Zmeny a doplnky č. 2

NÁZOV ZÁKAZKY Zmeny a doplnky č. 2 ÚPN obce DEMJATA		OBSTARÁVATEL OBEC DEMJATA
STUPEŇ, KATEGÓRIA NÁVRH	DÁTUM 04/2026	
OBSAH VÝKRESU NÁVRH DOPRAVY	SPRACOVATEL KRESLIL Kadmarková Janka	MIERKA 1:2000
HLAVNÝ RIEŠITEL Ing.arch. Vladimír Lígus	ČÍSLO VÝKRESU náložka č. 5

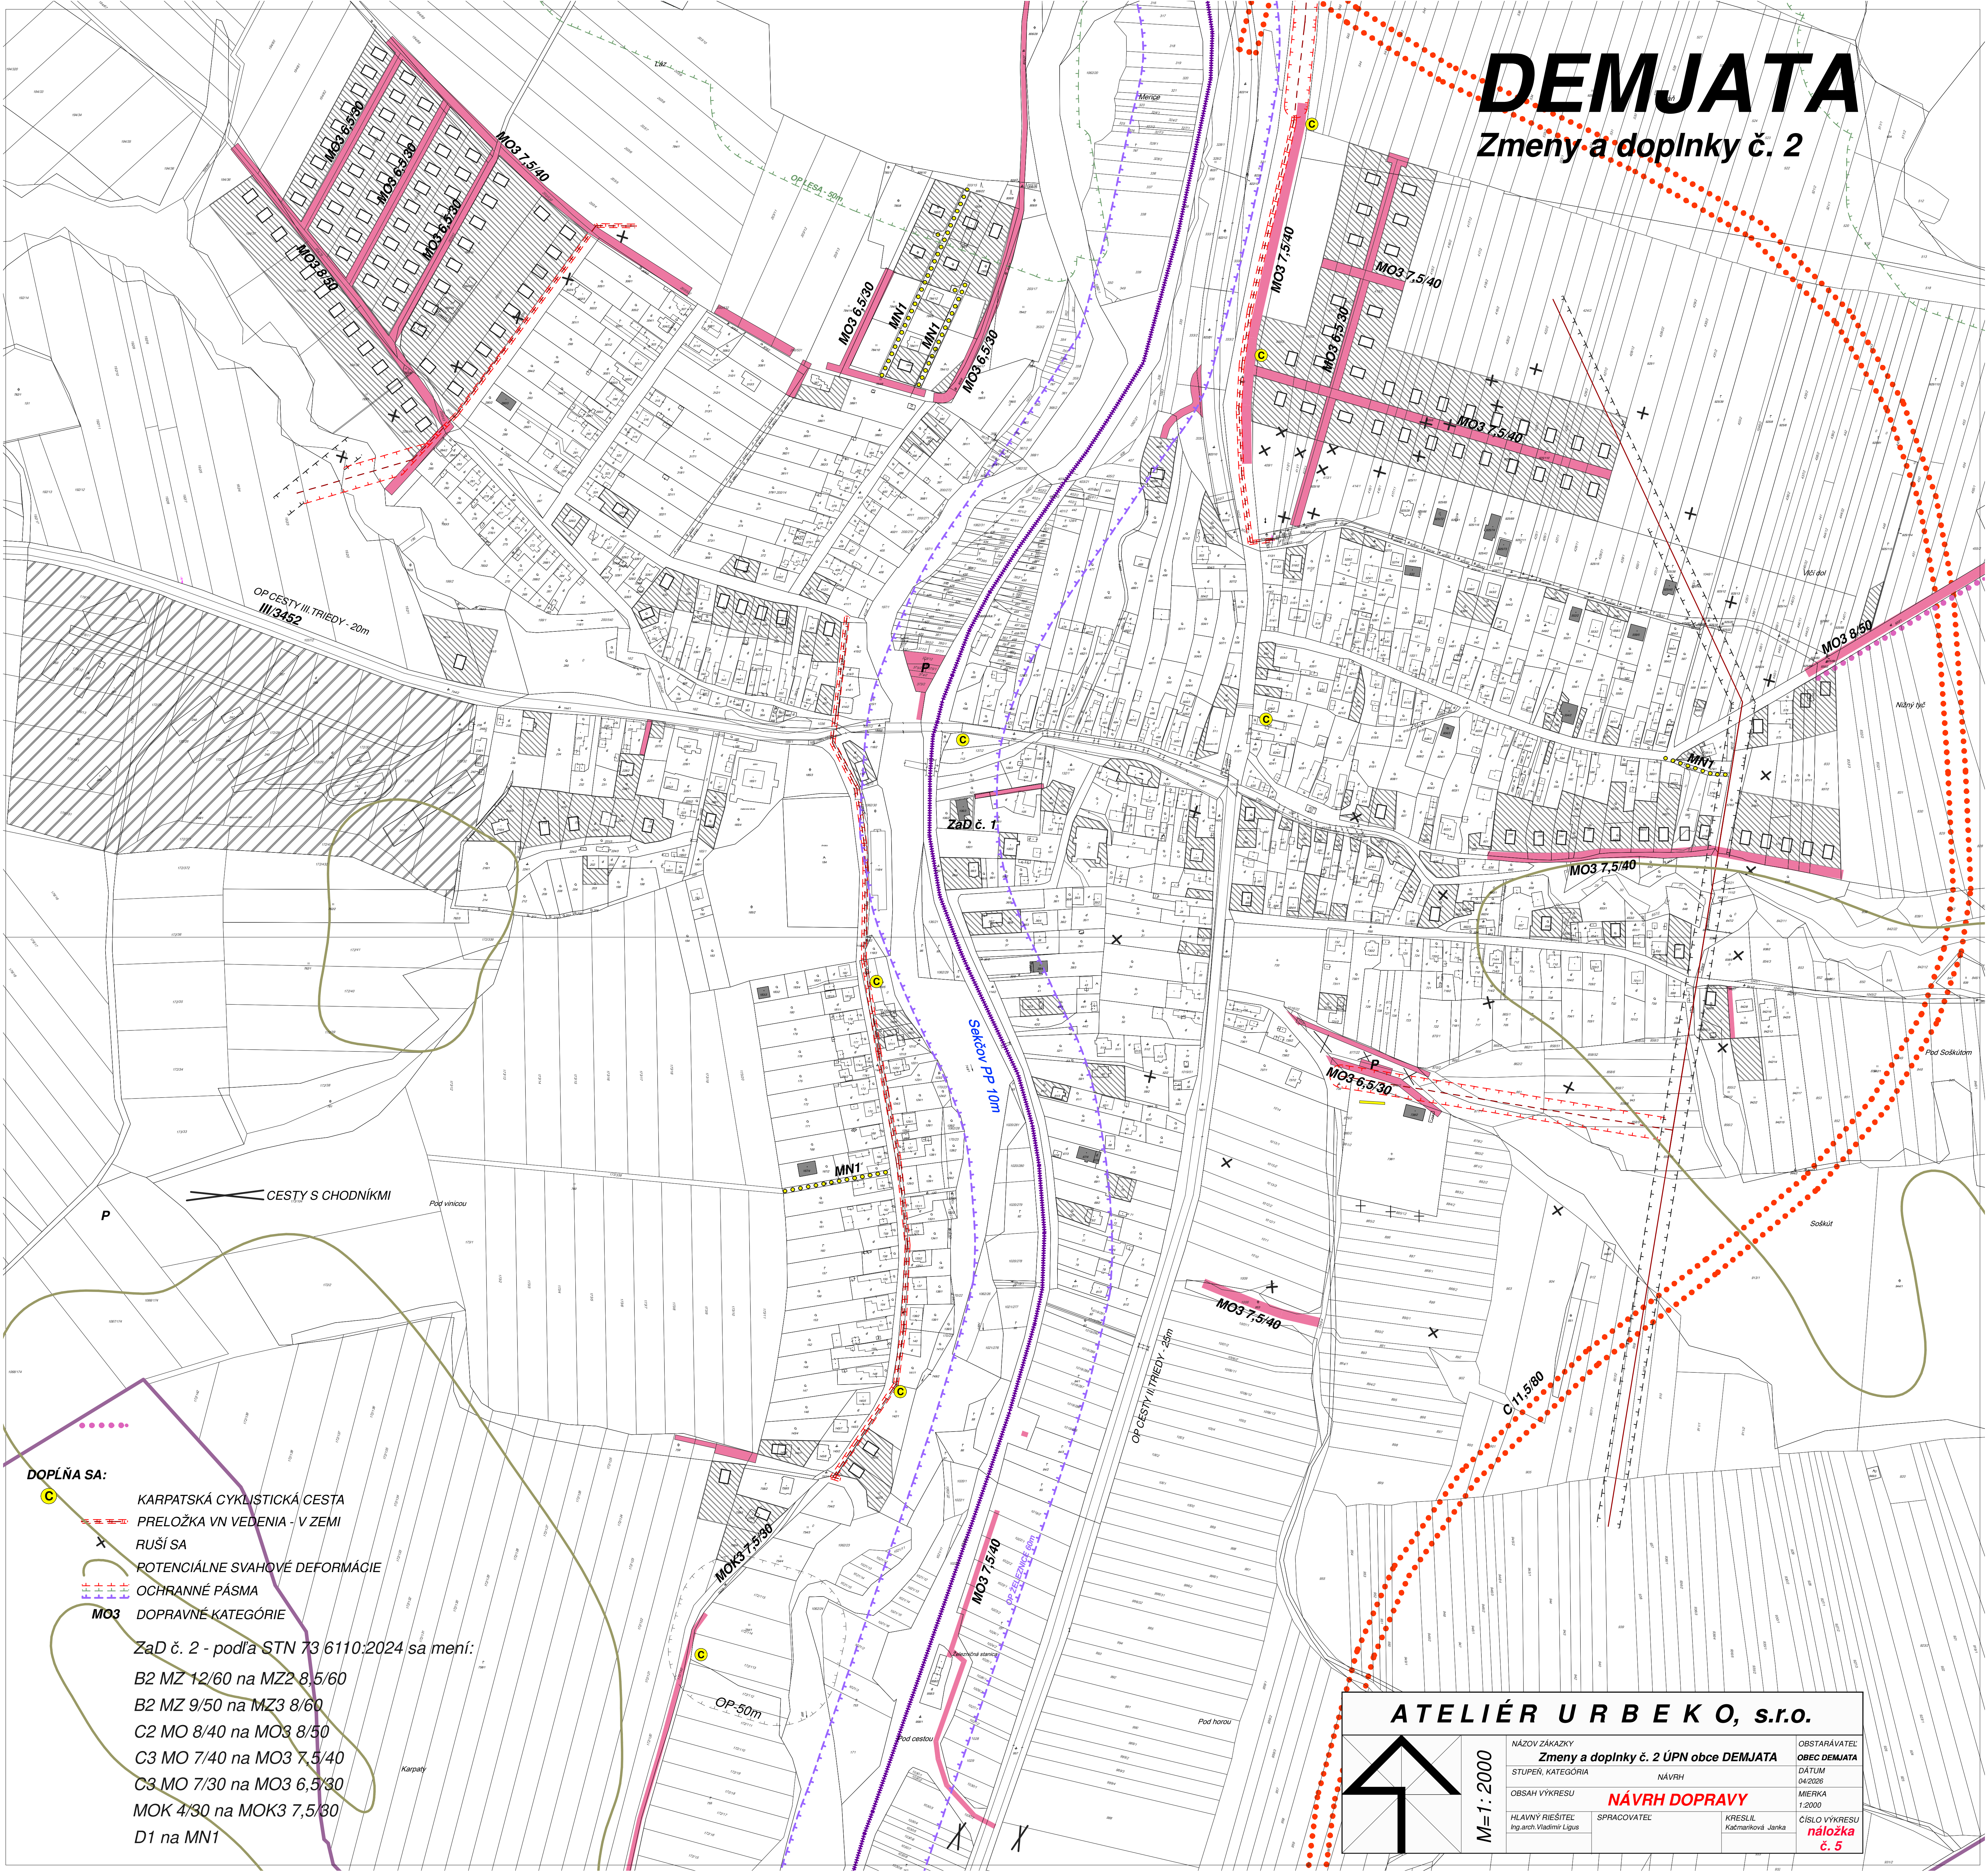
- DOPLŇA SA:**
- KARPATSKÁ CYKLISTICKÁ CESTA
 - PRELOŽKA VN VEDENIA - V ZEMI
 - RUŠÍ SA
 - POTENCIÁLNE SVAHOVÉ DEFORMÁCIE
 - OCHRANNÉ PÁSMA
 - MO3** DOPRAVNÉ KATEGÓRIE
- ZaD č. 2 - podľa STN 73 6110:2024 sa mení:
- B2 MZ 12/60 na MZ2 8,5/60
 - B2 MZ 9/50 na MZ3 8/60
 - C2 MO 8/40 na MO3 8/50
 - C3 MO 7/40 na MO3 7,5/40
 - C3 MO 7/30 na MO3 6,5/30
 - MOK 4/30 na MOK3 7,5/30
 - D1 na MN1
